OGGETTO: Progetto denominato: "Nuovo impianto di riciclo di materiali plastici e produzione di materiali plastici produzione film e sacchetti e modifica Polo Tecnologico recupero e riciclo plastiche", siti nel Comune di Cavaglià (BI), presentato dalla "A2A Ambiente" S.p.A. Brescia in data 28.10.2022 e sottoposto a fase di Valutazione d'Impatto Ambientale ai sensi D. Lgs. 152/06 e ss.mm.ii.

Richiesta chiarimenti/integrazioni, ai sensi D. Lgs. 152/06 ss.mm.ii. art. 27 bis comma 5.

Figura 4.5a Rosa dei venti prodotta a partire dagli output di CALMET presso l'impianto Sacchetti, anno 2019

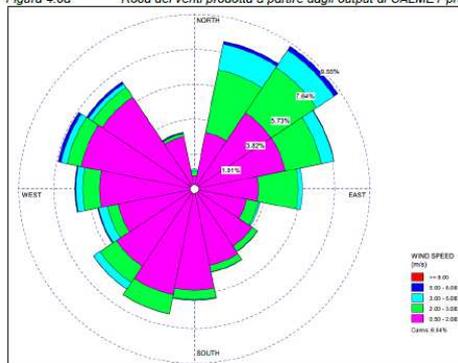
L'O.T.+C.T. osserva inoltre che è stata fornita la rosa dei venti ottenuta da tale ricostruzione dei campi di vento tridimensionale, estraendo i dati in corrispondenza dell'impianto, come riportato in figura "4.5° - Rosa dei venti prodotta a partire dagli output di Calmet presso l'impianto Sacchetti, anno 2019" in elaborato rif.to "R001-1668978APN-V01_2022":

Entrambe le rose hanno una distribuzione delle provenienze dei venti su 16 settori (ognuno di 22.5°). Tuttavia, nel sito web, il primo settore copre i gradi da 0 a 22.5 e si osserva una percentuale significativa di venti provenienti da Nord. Nelle rose riportate nello studio e in quella ricostruita da Calmet invece il settore Nord va da 348.75° a 11.5° e una percentuale pressoché nulla di venti ricade in tale settore. L'O.T.+C.T. ipotizza che, nell'elaborazione dei venti, considerando i 16 settori usati di norma con i venti provenienti da Nord individuati tra 348.75° e 11.5° si sia determinata qualche anomalia. In tale contesto l'O.T.+C.T. richiede pertanto che il proponente, in sede di chiarimenti, provveda a verificare tutte le attribuzioni assegnate ai vari settori e la ricostruzione effettuata tramite Calmet.

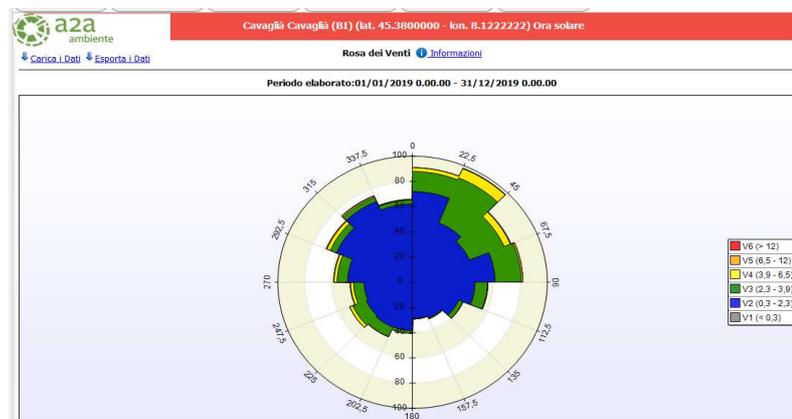
La stazione meteorologica “Cavaglià” della “A2A Ambiente” S.p.A. è quella più vicina all'impianto e, conseguentemente, ha un peso maggiore nella ricostruzione modellistica dei venti dell'area in esame. La rosa dei venti ricostruiti dal modello per l'anno 2019 e quelle relative ai dati misurati dalla stazione nel periodo 2018-2021, mostrano una situazione anomala: la quasi totale mancanza di venti provenienti da Nord. Tuttavia scaricando i dati della stazione dal sito del proponente (<http://a2a.meteo.lsi-lastem.com/pages/windrose.aspx?action=CALL&page=WindRose>), ad esempio, per l'anno 2019, utilizzato in *input* al modello si osserva la rosa qui di seguito riprodotta:
